HOOFDGROEP	GROEP	NO
2	23	19

DATUM
Januari 1985

Gewijzigde ophanging
van de tankpomp

740, 760

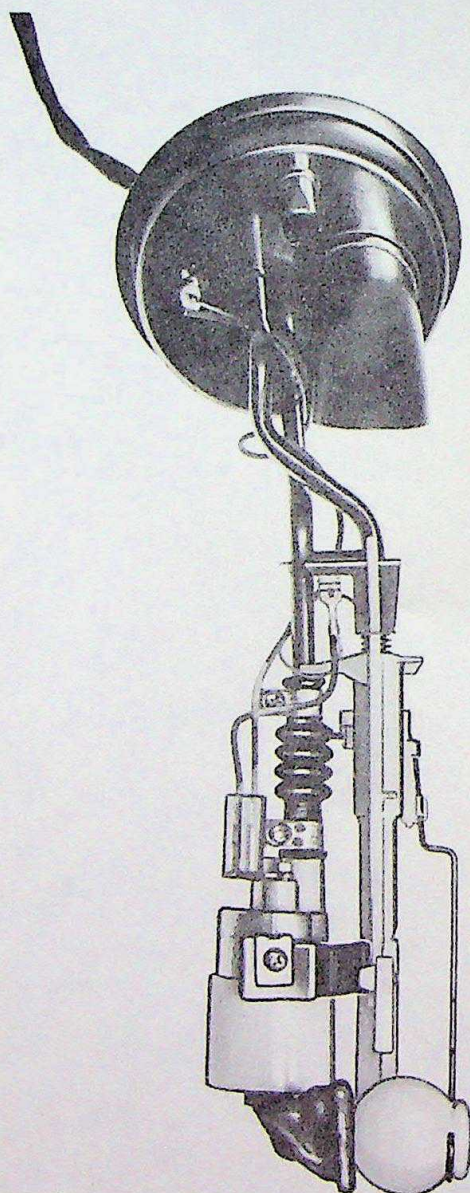
Met ingang van het modeljaar 1985 is een gewijzigde ophanging van de tankpomp bij de 740 en 760 ingevoerd.

De wijziging betekent een trillingsisolatie van de tankpomp met als gevolg een lager geluidsnivo en een grotere betrouwbaarheid wat betreft brandstoflekkage bij aansluitingen, zodat motorstoringen vermeden kunnen worden.

Bij problemen, zoals hierboven beschreven, kunnen oude tankvlotterelementen in de huidige uitvoering gewijzigd worden.
